Nota voor burgemeester en wethouders

plan woningen Landsherenlaan

1. Anterieure overeenkomst met bijlagen
2. Nota van Uitgangspunten exclusief bijlagen
3. Impressie architectuur
4. Persbericht

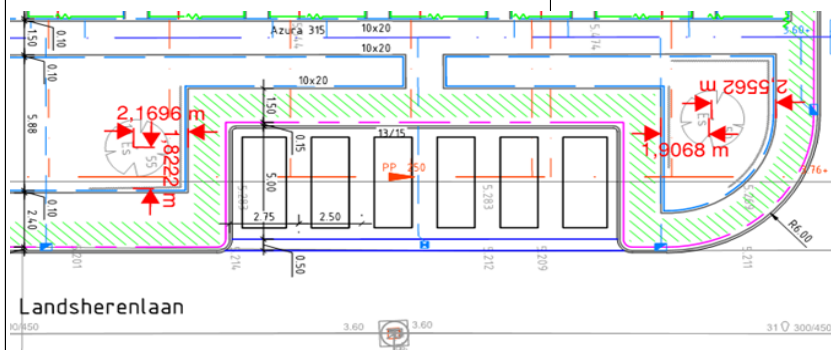
LvN.08	Schetsontwerp	verkeer/ovl	Leon en Bennie	afstemmen met Circulus hoe de huisvuilinzameling hier geregeld wordt, achteruit rijden van de vuilniswagen is ongewenst	Er is overleg geweest met Circulus Berkel. Voorstel vanuit Circulus is om container opstelplaatsen te maken aan de Landsherenlaan.	
SvdS.01	SO	algemeen	S.van der Schaaf	Hekwerk van Laboratoriumschool opruimen. Dat is niet van de gemeente.	EFY onderzoekt of hekwerk op perceel van EFY staat en onderzoekt kosten verwijderen hekwerk.	
14-1-2019						
LvN.01	Schetsontwerp	verkeer/ovl	Leon en Bennie	vanwaar de keuze om verschillende type banden te gebruiken bij de ontsluiting aan de zuidzijde?		
LvN.02	Schetsontwerp	verkeer/ovl	Leon en Bennie	bij voetpaden moeten de 30x30 tegels minimaal 6 centimeter dik zijn.		
LvN.04	Schetsontwerp	verkeer/ovl	Leon en Bennie	bij parkeerstrook rijwielpad banden plaatsen ipv rws banden. Aan beide kanten van de weg (ook aan de kant van het voetpad) zou ik rijwielpad banden plaatsen ivm de breedte van de weg

LvN.05	Schetsontwerp	verkeer/ovl	Leon en Bennie	lichtplan moet nog gemaakt worden. Verlichtingstype moet overeenkomstig zijn met het auning project. Wordt in overleg met stedenbouwkundige bepaald		
LvN.06	Schetsontwerp	verkeer/ovl	Leon en Bennie	de inritten bij Blok A en Blok B ontbreken. Daarnaast zijn de parkeerplaatsen op de inritten te smal, met name bij blok B; geen uitstapruimte		
LvN.07	Schetsontwerp	verkeer/ovl	Leon en Bennie	lengte langspaarkeerplaatsen moet 6,0 meter zijn. Eerste en laatste vak mag minimaal 5,50 meter lang zijn		
LvN.08	Schetsontwerp	verkeer/ovl	Leon en Bennie	laatste langspaarkeerplaats kan beperkt gebruikt worden ivm ontbreken manoeuvreerruimte (kan alleen vooruit ingeparkeerd worden en als er dan iemand achter komt dan kom je er niet uit)

PM.01	Schetsontwerp	Groen	Paul Mondelaers	<p>Er is afgesproken dat de 2 Essen ingepast worden. Uit de BEA blijkt dat beworteling van deze Essen tot 4m buiten de stam door loopt. Afgravingen voor cunetten dienen dan ook buiten deze 4m gesitueerd te zijn. Parkeervakken moeten dan ook wat opschuiven, trottoir bij haaks parkeervakken komt te vervallen.</p>		
PM.02	Schetsontwerp	Groen	Paul Mondelaers	<p>Parkeervakken ten noorden van projectgebied kunnen hier alleen gesitueerd worden als blijkt uit een BEA dat dit geen gevolgen heeft voor de aanwezige bomen. Er zal dus een BEa uitgevoerd moeten worden, bewortelingsonderzoek en bepaling door mij van eventuele in te passen bomen.</p>		
PM.03	Schetsontwerp	Groen	Paul Mondelaers	<p>te kappen bomen op tekening vermelden</p>		
PM.04	Schetsontwerp	Groen	Paul Mondelaers	<p>nieuwe groeninrichting openbare ruimte op tekening verwerken zoals eerder gevraagd</p>

PM.05	Schetsontwerp	Groen	Paul Mondelaers	<p>groenvak tpv profiel B verlaagd aanleggen tbv waterberging</p>		
SH.01	Schetsontwerp	Riolering/water	Sanne Hulleman	<p>Vanuit het waterschap en de gemeente vragen we om ontwikkelingen klimaatbestendig in te richten. Voor het onderdeel water moet een bui van eens per 100 jaar opgevangen worden en kunnen infiltreren. Het waterhuishoudingsplan afstemmen met de gemeente en het waterschap.</p>		
SH.02	Schetsontwerp	Riolering/water	Sanne Hulleman	<p>Hemelwater niet laten overstorten op het vuilwatersysteem</p>		
SH.03	Schetsontwerp	Riolering/water	Sanne Hulleman	<p>Nader te plannen overleg.</p>

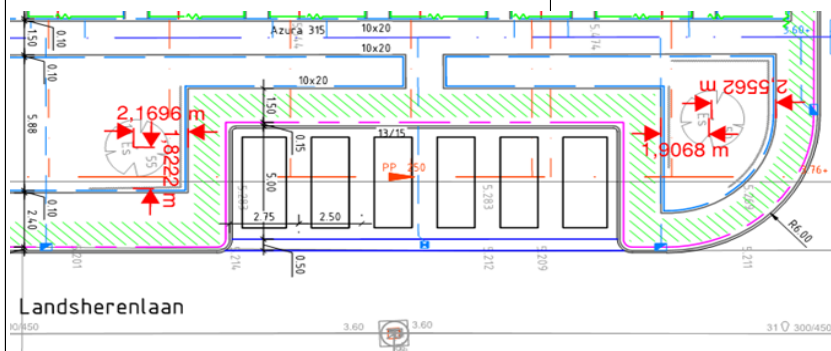
LvN.08	Schetsontwerp	verkeer/ovl	Leon en Bennie	afstemmen met Circulus hoe de huisvuilinzameling hier geregeld wordt, achteruit rijden van de vuilniswagen is ongewenst	Er is overleg geweest met Circulus Berkel. Voorstel vanuit Circulus is om container opstelplaatsen te maken aan de Landsherenlaan.	
SvdS.01	SO	algemeen	S.van der Schaaf	Hekwerk van Laboratoriumschool opruimen. Dat is niet van de gemeente.	EFY onderzoekt of hekwerk op perceel van EFY staat en onderzoekt kosten verwijderen hekwerk.	
14-1-2019						
LvN.01	Schetsontwerp	verkeer/ovl	Leon en Bennie	vanwaar de keuze om verschillende type banden te gebruiken bij de ontsluiting aan de zuidzijde?	Is aangepast.	
LvN.02	Schetsontwerp	verkeer/ovl	Leon en Bennie	bij voetpaden moeten de 30x30 tegels minimaal 6 centimeter dik zijn.	Verwerkt.	
LvN.04	Schetsontwerp	verkeer/ovl	Leon en Bennie	bij parkeerstrook rijwielpad banden plaatsen ipv rws banden. Aan beide kanten van de weg (ook aan de kant van het voetpad) zou ik rijwielpad banden plaatsen ivm de breedte van de weg	Verwerkt.

LvN.05	Schetsontwerp	verkeer/ovl	Leon en Bennie	lichtplan moet nog gemaakt worden. Verlichtingstype moet overeenkomstig zijn met het auping project. Wordt in overleg met stedenbouwkundige bepaald	In het huidige plan is op basis ervaring een verdeling gemaakt. Veel van de posities zijn vanwege praktische zaken al bepaald, een lichtberekening zal t.z.t. aangeven of e.e.a. dekkend is, maar ik verwacht van wel.	
LvN.06	Schetsontwerp	verkeer/ovl	Leon en Bennie	de inritten bij Blok A en Blok B ontbreken. Daarnaast zijn de parkeerplaatsen op de inritten te smal, met name bij blok B; geen uitstapruimte	Hier zijn verlaagde banden toegepast, de haag is ingekort zodat voldoende ruimte is ontstaan.	
LvN.07	Schetsontwerp	verkeer/ovl	Leon en Bennie	lengte langsparkeerplaatsen moet 6,0 meter zijn. Eerste en laatste vak mag minimaal 5,50 meter lang zijn	Verwerkt.	
LvN.08	Schetsontwerp	verkeer/ovl	Leon en Bennie	laatste langsparkeerplaats kan beperkt gebruikt worden ivm ontbreken manoeuvreerruimte (kan alleen vooruit ingeparkeerd worden en als er dan iemand achter komt dan kom je er niet uit)	Is aangepast.

PM.01	Schetsontwerp	Groen	Paul Mondelaers	<p>Er is afgesproken dat de 2 Essen ingepast worden. Uit de BEA blijkt dat beworteling van deze Essen tot 4m buiten de stam door loopt. Afgravingen voor cunetten dienen dan ook buiten deze 4m gesitueerd te zijn. Parkeervakken moeten dan ook wat opschuiven, trottoir bij haaks parkeervakken komt te vervallen.</p>	Is aangepast.

PM.02	Schetsontwerp	Groen	Paul Mondelaers	<p>Parkeervakken ten noorden van projectgebied kunnen hier alleen gesitueerd worden als blijkt uit een BEA dat dit geen gevolgen heeft voor de aanwezige bomen. Er zal dus een BEa uitgevoerd moeten worden, bewortelingsonderzoek en bepaling door mij van eventuele in te passen bomen.</p>	<p>Hier zijn in overleg met de gemeente langspaarkeerplaatsen toegepast. Aangezien de bomen vergenoeg van de nieuwe verharding verwijderd zijn, is een aanvullend onderzoek niet noodzakelijk.</p>	
PM.03	Schetsontwerp	Groen	Paul Mondelaers	<p>te kappen bomen op tekening vermelden</p>	Verwerkt.	
PM.04	Schetsontwerp	Groen	Paul Mondelaers	<p>nieuwe groeninrichting openbare ruimte op tekening verwerken zoals eerder gevraagd</p>	Is voor zover ik kan beoordelen ook vewerkt.	
PM.05	Schetsontwerp	Groen	Paul Mondelaers	<p>groenvak tpv profiel B verlaagd aanleggen tbv waterberging</p>	Is verwerkt.
